Европейская экономическая комиссия

Рабочая группа по вопросам освещения
и световой сигнализации

Предложение по новому дополнению к поправкам серии 01 и к поправкам серии 02 к Правилам № 53 ООН (установка устройств освещения и световой сигнализации для транспортных средств категории L₃)

Представлено экспертом от Международной ассоциации
 заводов-изготовителей мотоциклов (МАЗМ)*

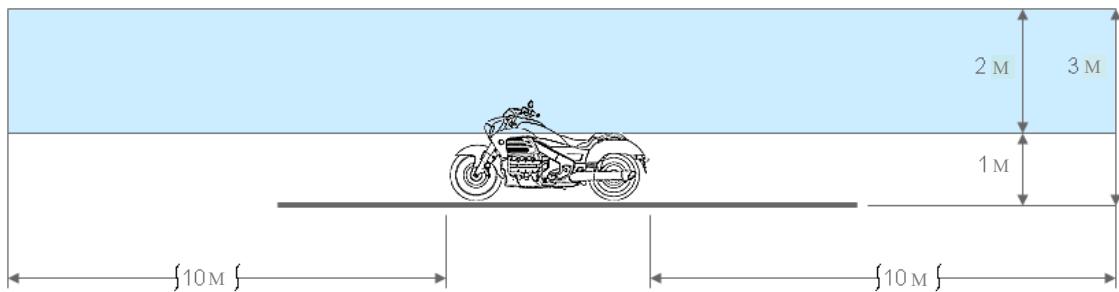
Приложение 1, включить новый пункт 9.22 следующего содержания:

«9.22 Внешний фонарь подсветки подножки: да/нет²»

Зона наблюдения в направлении видимой поверхности внешних фонарей подсветки подножки

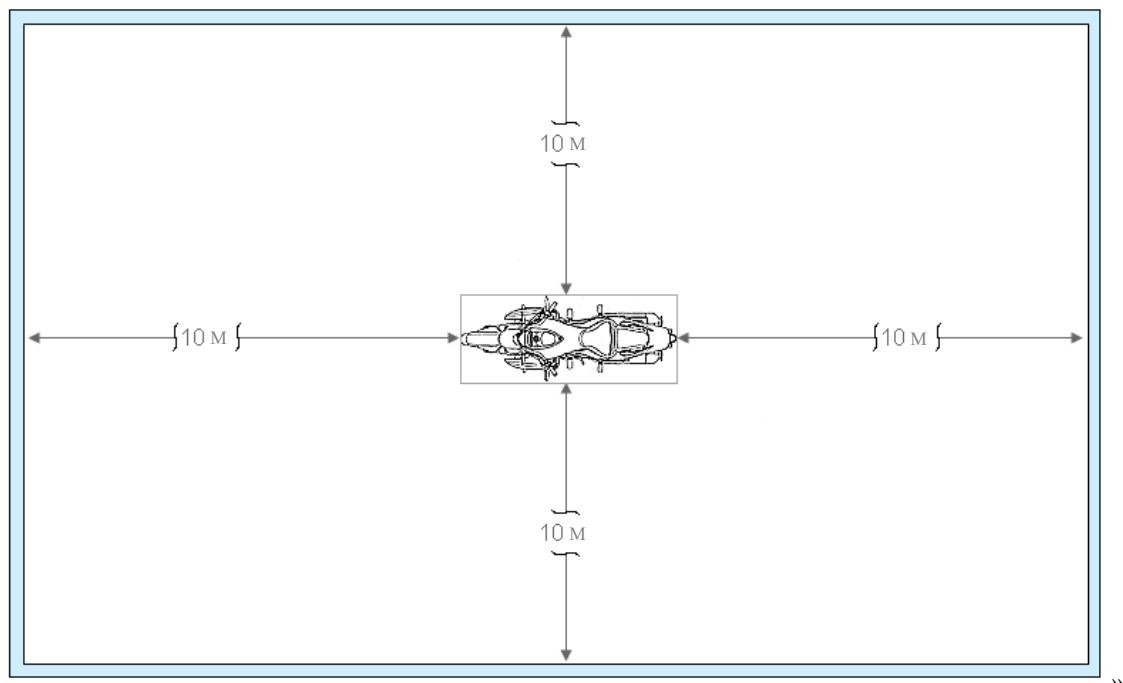
Включить новое приложение 7 следующего содержания:

На рисунке ниже показана зона с одной стороны; другие зоны находятся спереди, сзади и с другой стороны транспортного средства.

- 6.15.9.3** Техническая служба, к удовлетворению органа по официальному утверждению типа, проводит визуальную проверку с целью убедиться, что видимая поверхность внешних фонарей подсветки подножки не видна напрямую для глаза наблюдателя, перемещающегося по границе зоны в поперечной плоскости на расстоянии 10 м от передней части транспортного средства, в поперечной плоскости на расстоянии 10 м от задней части транспортного средства и в двух продольных плоскостях на расстоянии 10 м от каждой из сторон транспортного средства; эти четыре плоскости перпендикулярны грунту и находятся на высоте от 1 до 3 м над ним, как указано в приложении 7.
